## Emlékeztető

Készült: 2016. május 18-i helyszíni bejárásról.

Tárgy: Budapest IX. ker. Ifjúmunkás u. 13. sz. előtti sebességkorlátozó küszöb áthelyezésével kapcsolatban.

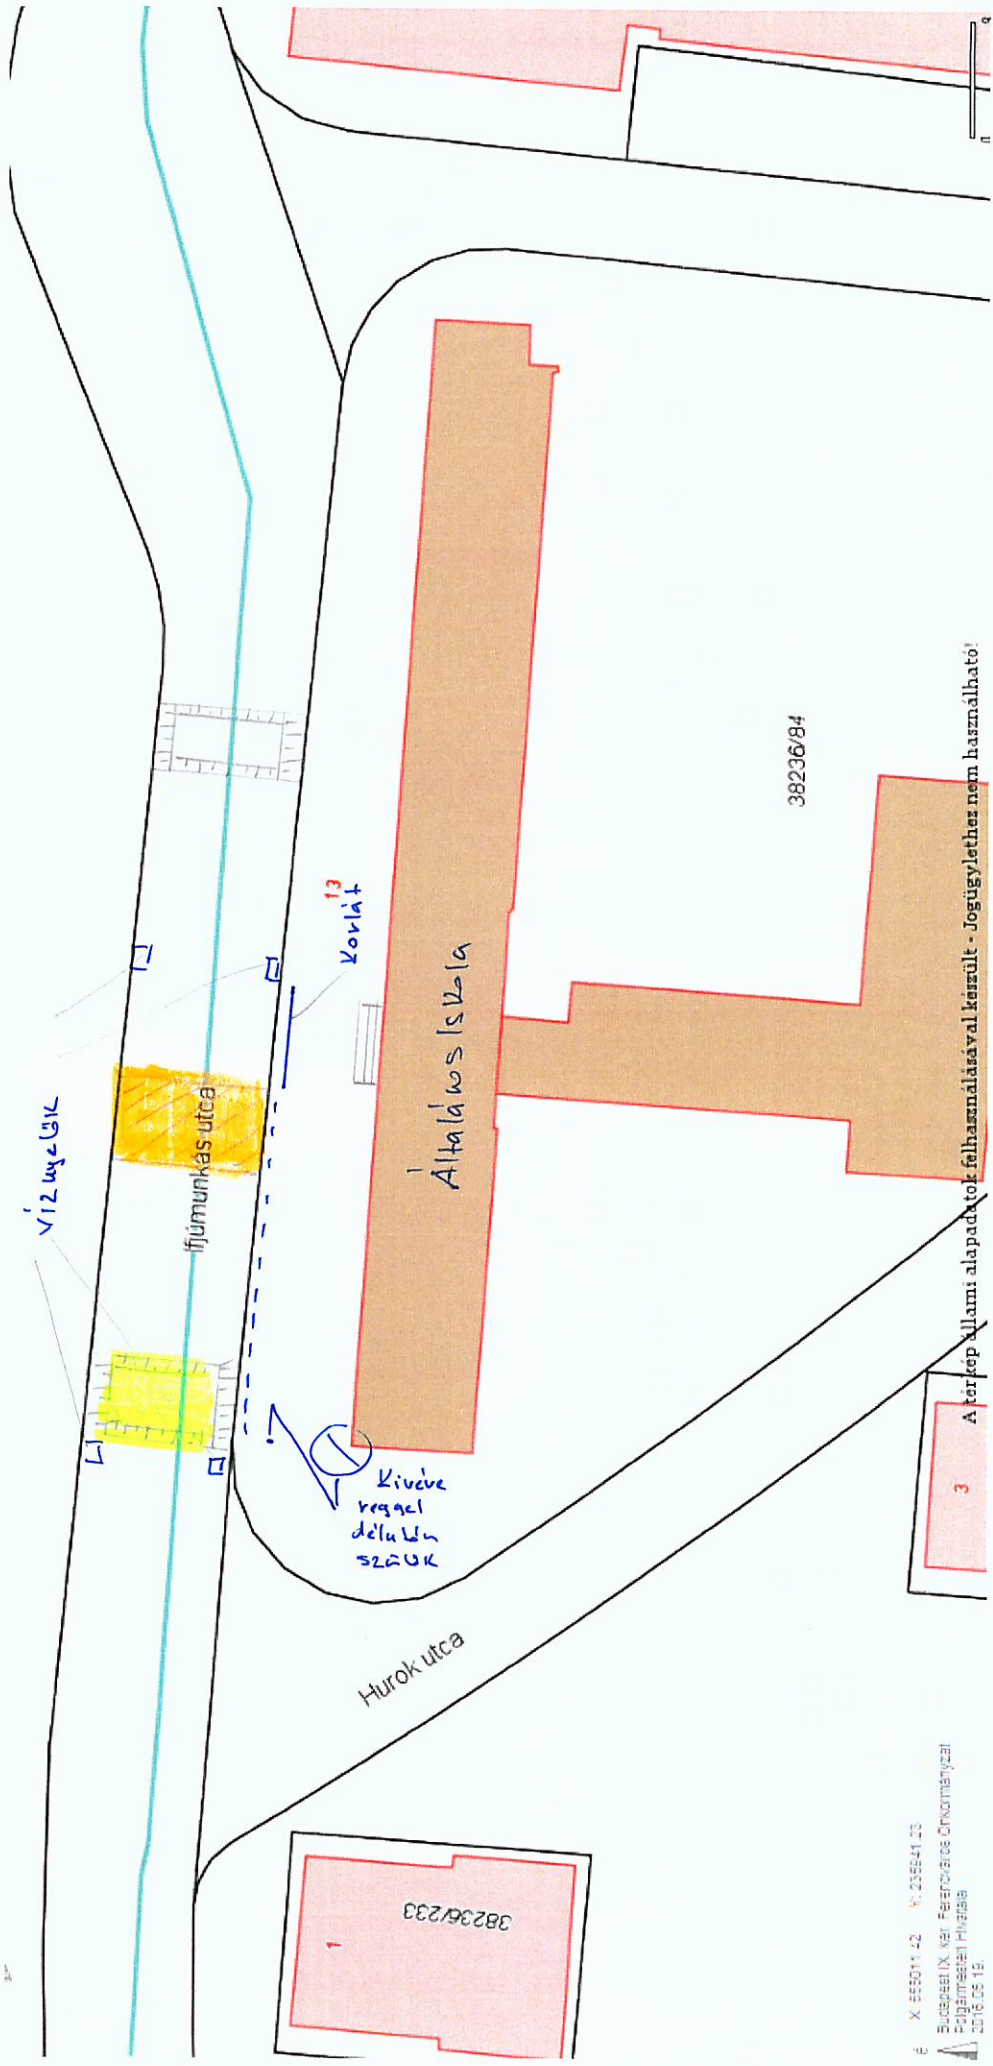
Az Ifjúmunkás u. 13. sz. alatti általános iskola előtti, az Ifjúmunkás utca és a Hurok utca 1. sz. kereszteződéséhez közelebb lévő sebességkorlátozó küszöb áthelyezését kérték, mivel az autók azon áthaladva, az iskola bejárata elé érve már nagyon felgyorsítanak, ezzel veszélyeztetik az átkelni szándékozókat.

Az áthelyezéssel kapcsolatban kérték, hogy az új küszöb a gyalogosok átkelését segítve kiemelt szegélytől – kiemelt szegélyig legyen megépítve.

Az új küszöb helye az iskola bejárata előtti korlát vége és az épület előtti szobor útpályára vetített vonala között, legalább 4 méter szélességben készüljön.

A küszöb létesítésével egy időben a kiemelt szegélyt szintbe kell helyezni, mellette az összetört öntött aszfalt burkolatot ki kell javítani mindkét oldalon.

A kiemelt szegélytől – kiemelt szegélyig tartó küszöb feltehetőleg magas pontra esik, de a vízelvezetés kialakításához geodéziai felmérés javasolt.

A szegélyek melletti útpálya burkolata eléggé töredezett, ezért 30-40 cm szélességben, a szegélyek mellett, a tervezett küszöb és a legközelebbi víznyelők között öntött aszfalt csík építése javasolt, mely egyben a víz lefolyását is segíti.

A küszöb áthelyezéséhez tervekészítése javasolt.
